Eberts Villaby

**Bebyggelse på Engelsvej 25 jfr.
Lokalplanforslag Engelsvej
Nord – set fra Engelsvej**

Eberts Villaby henstiller til Teknik- og Miljøudvalget at beslutte handlerumsmulighed 3, nemlig at

Optimeringsforslag: Lavere bygning og rykket ind fra Søren Norbys Allé

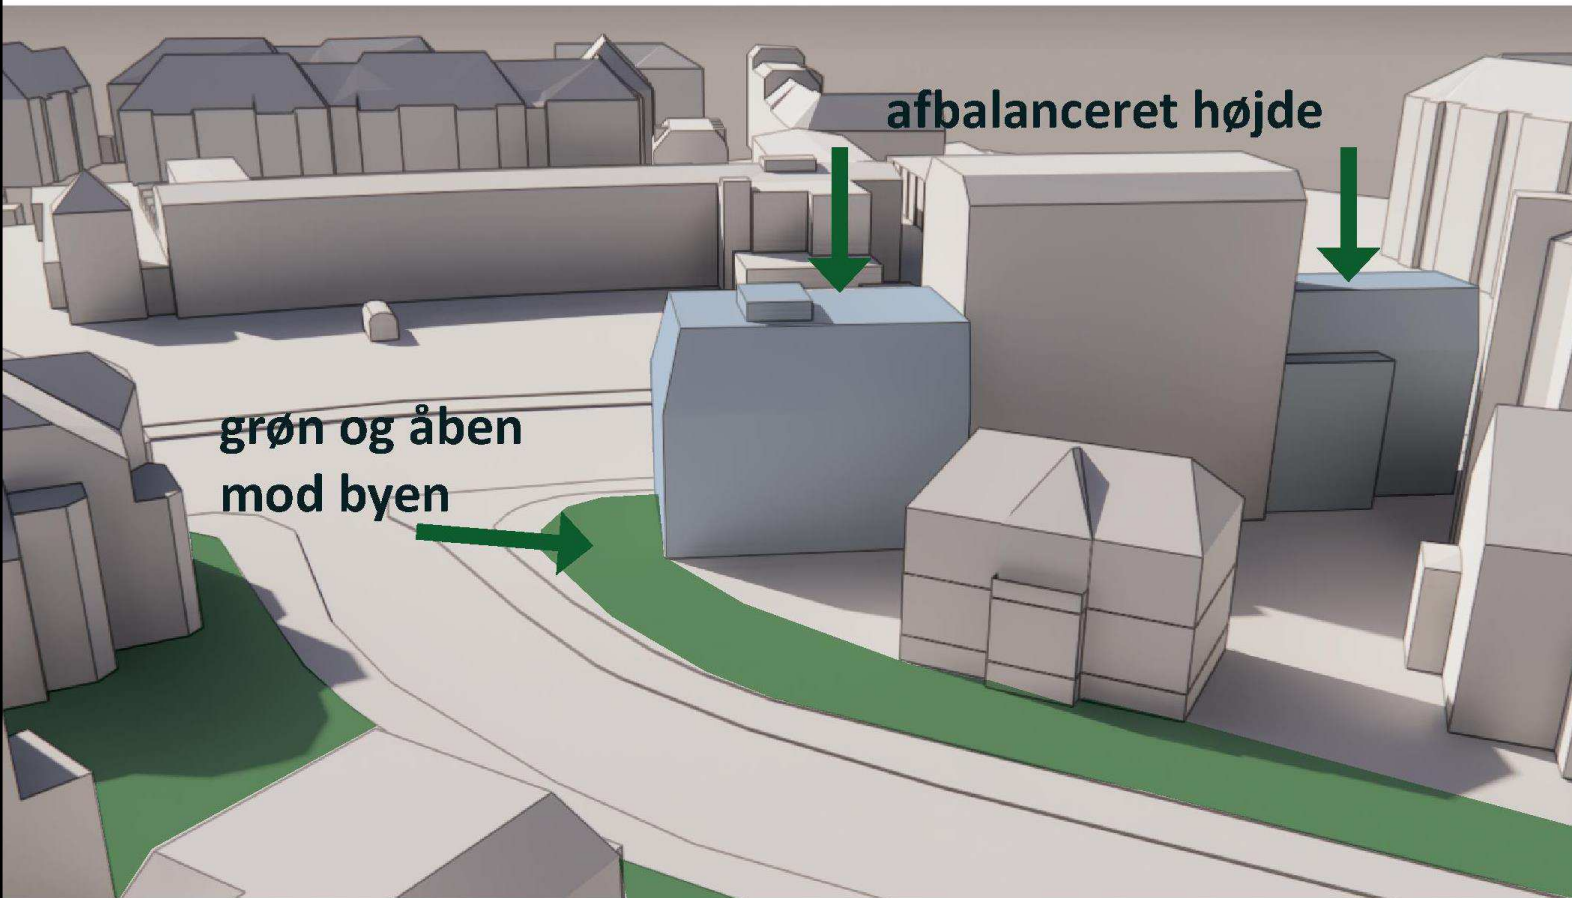
Optimeringsforslag: Lavere bygning og rykket ind fra Søren Norbys Allé

- Det nye volumen afbalancerer højde og proportioner ift. øvrige bygninger i kvarteret
- Åbning mod byen bevares og villabyens grønne træk føres ud i byrummet.
- Den grønne stribe, som er karakteristisk for Eberts Villaby, integrerer den nye bebyggelse i den eksisterende bydel

- Det nye volumen afbalancerer højde og proportioner ift. øvrige bygninger i kvarteret
- Åbning mod byen bevares og Villabyens grønne træk føres ud i byrummet.
- Den grønne stribe, som er karakteristisk for Eberts Villaby, integrerer den nye bebyggelse i den eksisterende bydel

Fortsætte villaudtrykket mod Englandsvej ved kun at tillade et byhus på to etager plus en tagetage på Englandsvej 25
